Objet : Participation à) la consultation concernant la modification d'un plan d'épandage BioQuercy, ouverte du 20 février au 21 mars 2023

Je me permets au titre de "l'association du côté de Puy-blanc" de vous alerter sur le fait d'inscrire deux parcelles de la commune de Cambes au nouveau plan d'épandage de BioQuercy.

Parcelles concernées : commune de Cambes : parcelles section 0A n°457 et n°020.
Propriétaire exploitant : Alain Carayol (Livernon) surface totale 2,22 épanachable ; 1,66 ha.

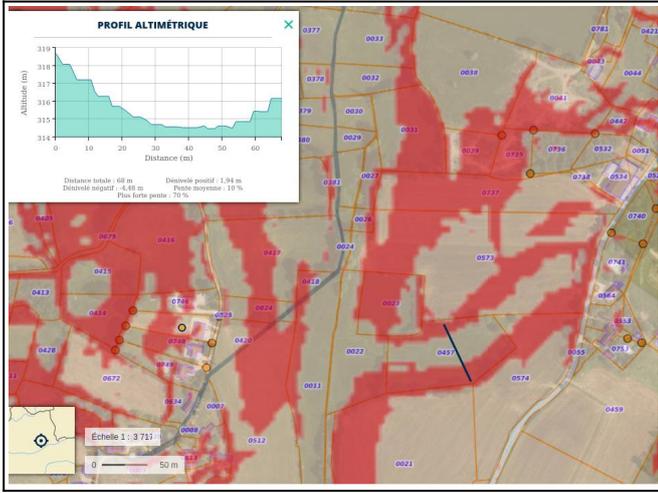
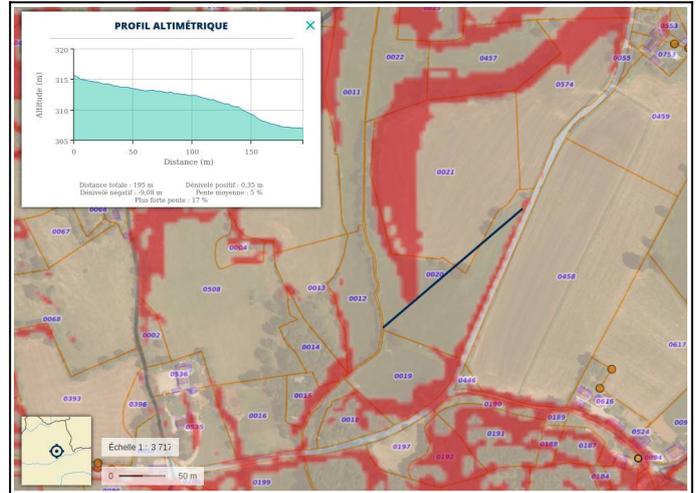
B/ Une forte pente des deux parcelles.

Sur le terrain, on observe que ces deux parcelles, en raison de leur forte pente, forment un véritable réceptacle conduisant les eaux de ruissellement vers le cours d'eau les longeant à l'ouest (le Marot).
Sur la majorité de ces deux parcelles, la pente dépasse largement 7 % voir 10 %.

Ce qui, dans ce sol très argileux conduit inévitablement les matières constituant le digestat à être transportées dans le petit ruisseau voisin (le Marot).

pente de la parcelle 457 (10% en moyenne)

pente de la parcelle 020 (de 5 à 17%)

fond de la parcelle 457
(évacuation naturelle vers le ruisseau et le puits)

côté ouest au bas de la parcelle 020 (11 mars 2023)

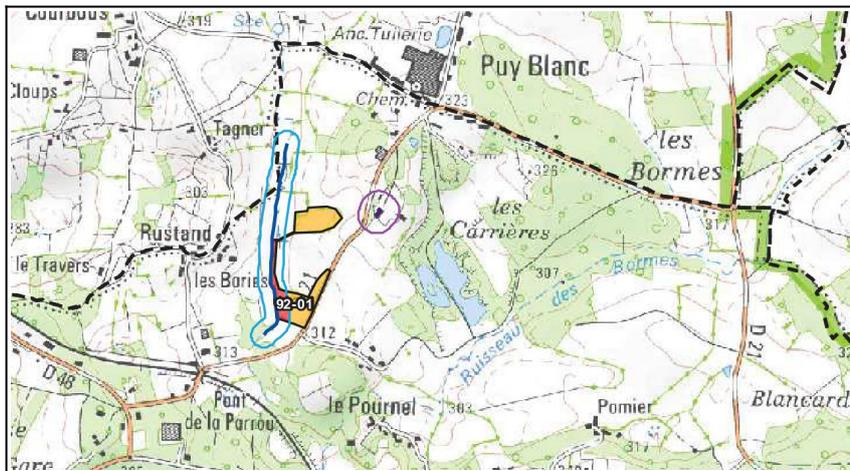
zoom sur les
contraintes
(zone inondable)

Extrait du plan d'épandage proposé par Bio Quercy: P108 "Zones humides

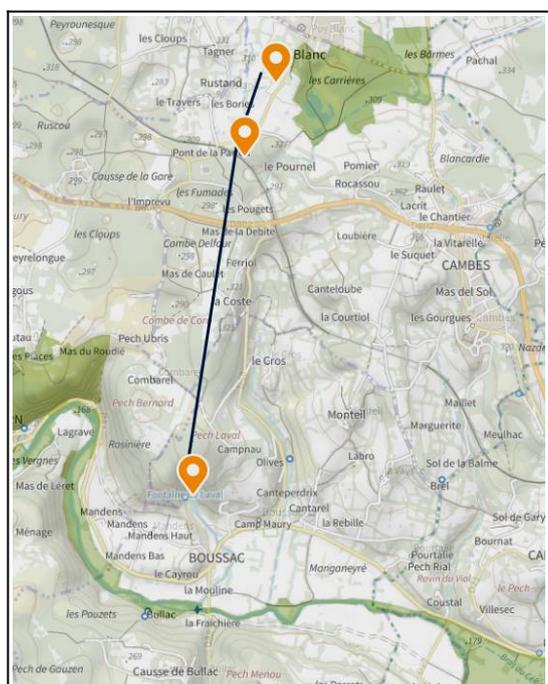
C/ La majorité de la superficie de ces parcelles a la caractéristique " zone humide" .

Pour les zones qui présentent des sols avec caractéristiques de zones humides, le calcul des exclusions qui tient compte des distances réglementaires le long des ruisseaux (bandes enherbées) et des fossés font, compte tenu de leur situation dans le paysage, qu'ils sont exclus de l'épandage. Les données de la cellule d'assistance technique à la gestion des zones humides ont également exclu toute partie comprise dans l'inventaire zone humide. Aucune parcelle du plan d'épandage ne se superpose à une zone humide."

Ces deux parcelles ne devraient donc pas figurer sur ce P.E.

Le Marot, au petit pont qui franchit la route de la tuilerie (Cloup Chaud) pour arriver à une perte sous la voie SNCF.

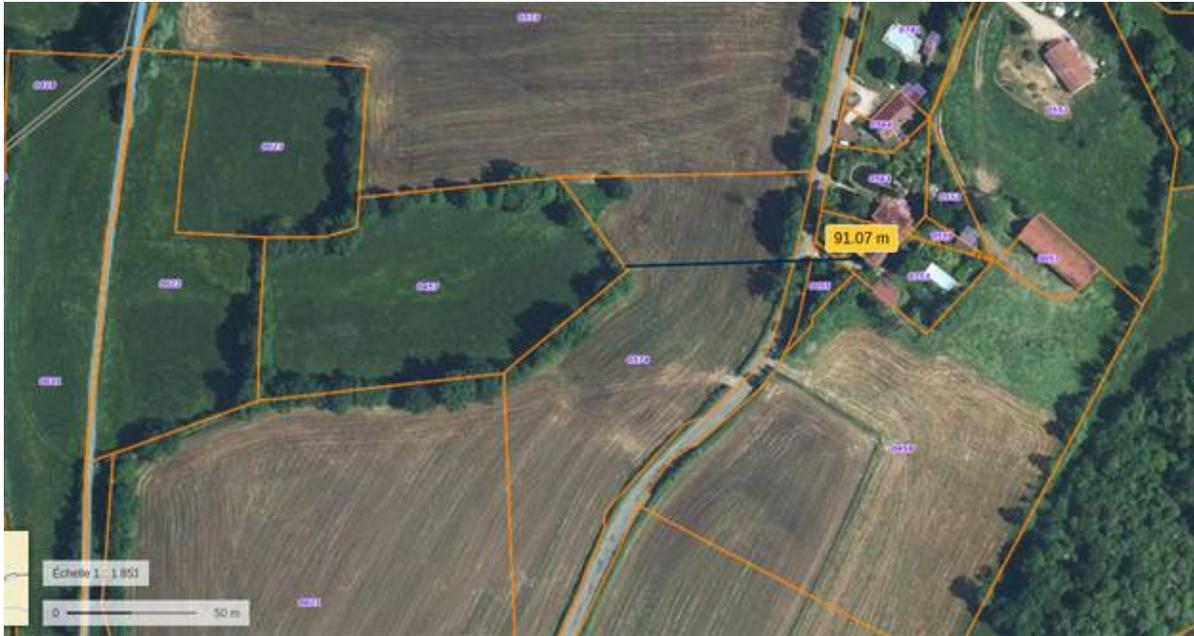
D/ Une connexion directe et sans filtre au Célé

Le ruisseau "Marot" passe sous la route de la Tuilerie au lieu-dit Cloup Chaud pour disparaître dans deux pertes sous la voie SNCF. Ce réseau souterrain lié à celui du ruisseau des Bormes ressort à la fontaine Pech Laval à Boussac et finit sa course directement dans le Célé.

Ce réseau direct et non filtré constitue un danger réel pour la qualité des eaux du Célé.
